## GIP Services Inter- Hospitaliers du Trégor- Goëlo

Blanchisserie inter-hospitalière

## MEMOIRE EN REPONSE —

Rapport n°R21085/1.a  
Version : septembre 2022

Cheminement vapeur ———

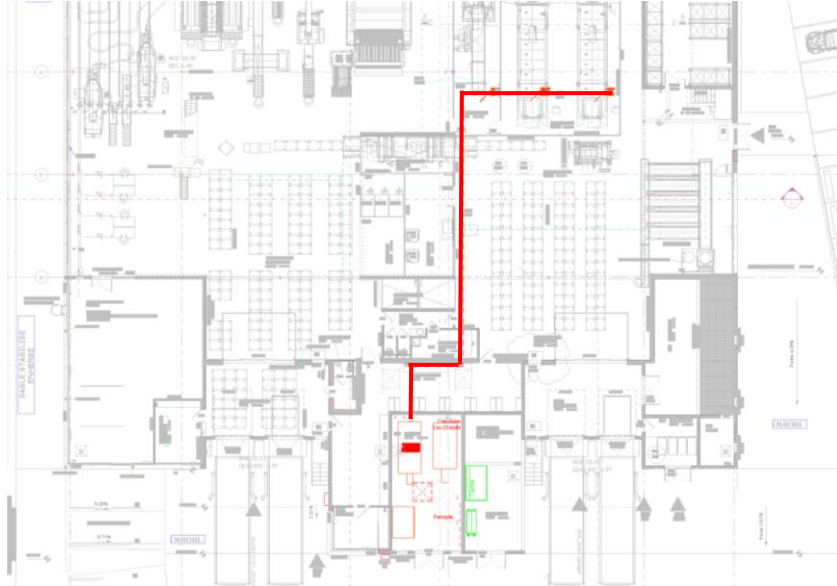
Rem 5. Art.13 - Canalisations – Le plan de « cheminement vapeur » est peu lisible.

Afin de clarifier la lecture, un schéma du cheminement de la canalisation vapeur est inséré ci-dessous.

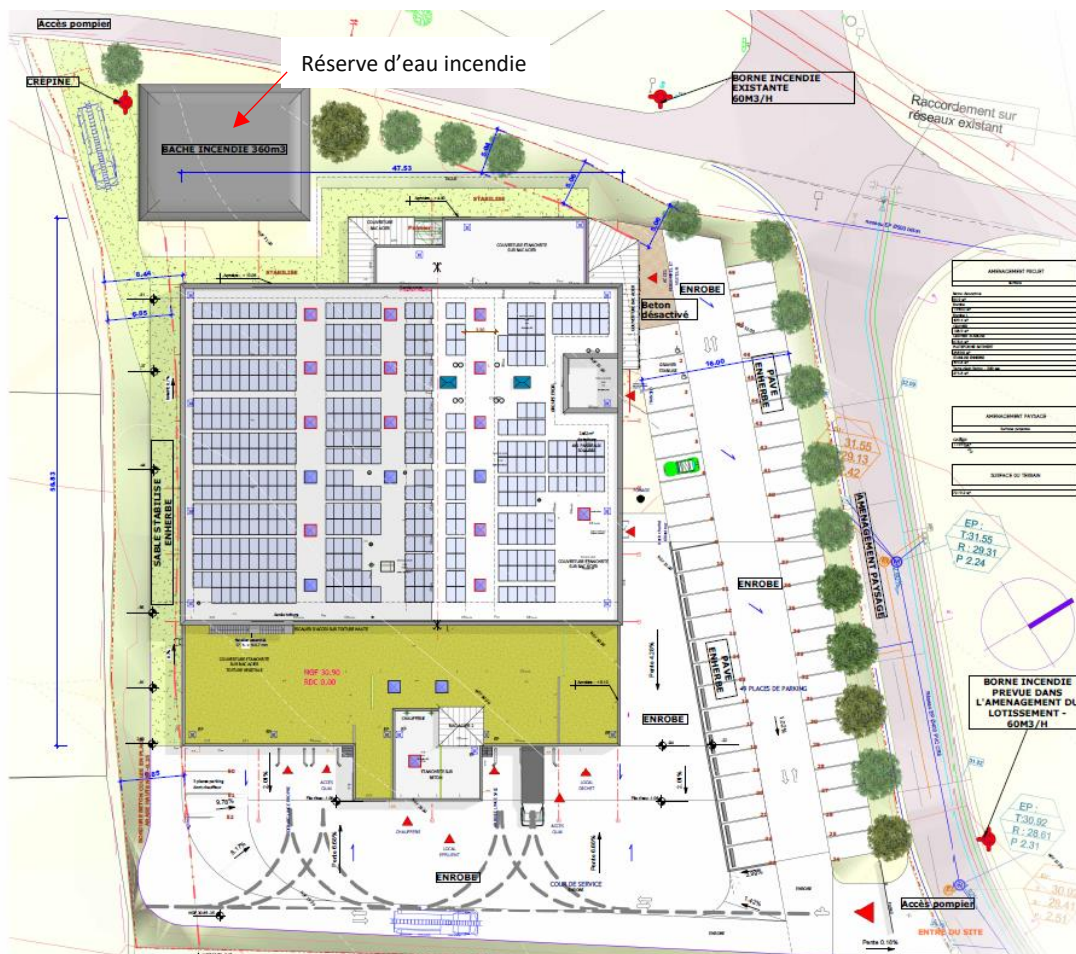
- Le calcul des besoins en eau en cas d'incendie a été réalisé sur la base de la règle du guide D9. Dans ce cadre, il a été considéré une hauteur de stockage « jusqu'à 3 m » ; dans la mesure où le bâtiment est prévu sur 2 niveaux, l'inspection s'interroge sur la pertinence du coefficient retenu pour la hauteur de stockage.
- Le débit des 2 poteaux incendie existant doivent être précisés dans le dossier afin de garantir la disponibilité des 240 m<sup>3</sup>/h.
- Le dossier prévoit la création d'un poteau incendie à proximité de l'entrée principale du site : le dossier doit être complété par un courrier de la mairie s'engageant à la création de ce poteau incendie, avec précisions du débit prévu et du délai des travaux prévus. A défaut, le dossier devra prévoir des moyens de lutte contre l'incendie privés (poteau, réserve, etc.)

La zone de stockage (représentée par un petit local de linge neuf) a bien une hauteur de stockage jusqu'à 3 m. Il est précisé que ce n'est pas cette zone de « stockage » qui est prépondérante dans le calcul D9 mais bien la partie « activité ». Le guide D9 précise bien que pour les activités le coefficient sur la hauteur doit être égale à 0. La mairie de Minihy-Tréguier a transmis les résultats des essais des poteaux incendie de la ZAC. Les poteaux peuvent délivrer chacun 60 m<sup>3</sup>/h. A ce jour, une discussion est en cours avec l'aménageur de la ZAC (Lannion Trégor Communauté) pour déterminer si le besoin en eau complémentaire sera assuré sur les poteaux ou via une réserve commune pour la ZAC. Dans l'attente de cette réponse, le porteur de projet prend l'engagement de mettre en place une réserve d'eau de 360 m<sup>3</sup> (soit 180 m<sup>3</sup> par heure pendant 2 heures) au sein du site (à l'emplacement indiqué ci-dessous) si LTC ne pouvait répondre au besoin estimé pour la défense incendie.
